都市計画変更の内容について

主な変更内容・理由

《都市計画変更新旧対照表》

主な変更点

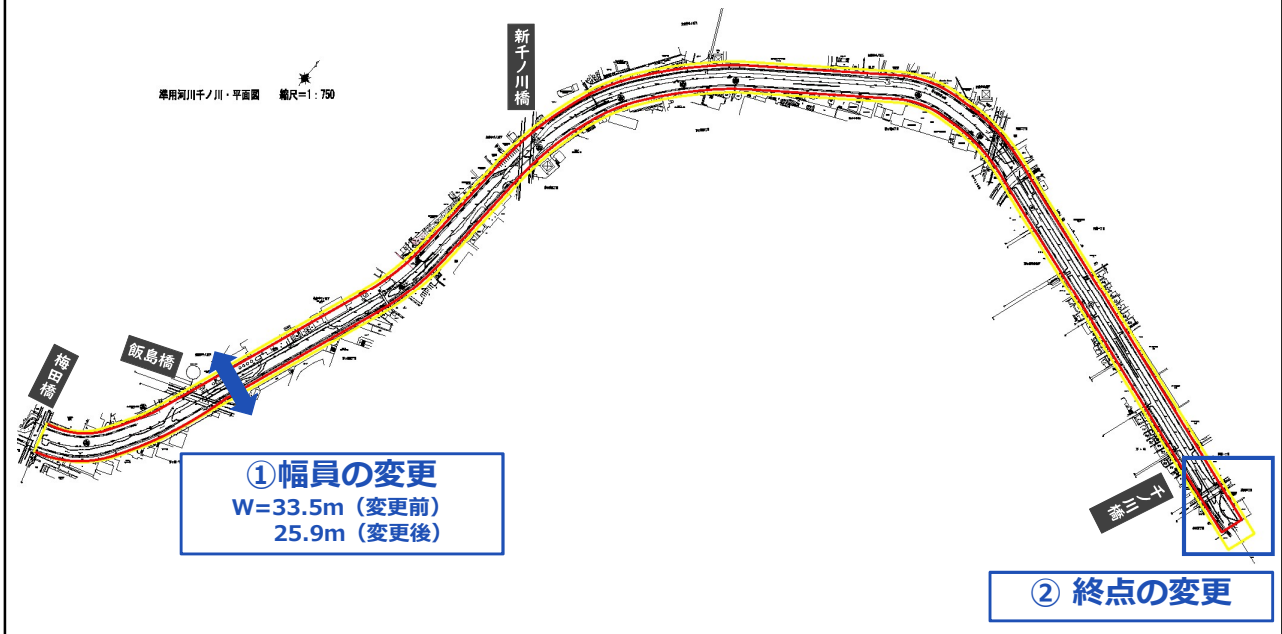
新旧	名称		位置		区域		構造	摘要
	番号	河川名	起点	終点	幅員	延長		
旧	2	千の川	左岸: 茅ヶ崎市茅ヶ崎字梅田3149-1 右岸: 茅ヶ崎市矢畑903-1	左岸: 茅ヶ崎市茅ヶ崎字鶴田227-1 右岸: 茅ヶ崎市茅ヶ崎字鶴田280	33.5m	約1,700m	単断面築堤式	普通河川
新	3	千の川	左岸: 茅ヶ崎市茅ヶ崎一丁目3149-2 右岸: 茅ヶ崎市茅ヶ崎910-1	左岸: 茅ヶ崎市本村五丁目227-6 右岸: 茅ヶ崎市高田四丁目180-1	25.9m~ 33.5m	約1,680m	単断面堀込式	—

- 【 番号 】一級河川千の川と番号が重複しているため
- 【 起点・終点 】起点:住居表示に伴う変更
終点:終点の位置変更及び住居表示に伴うため
- 【 幅員 】千ノ川整備実施計画に合わせて変更
- 【 延長 】終点部を公共下水道事業に合せて変更するため
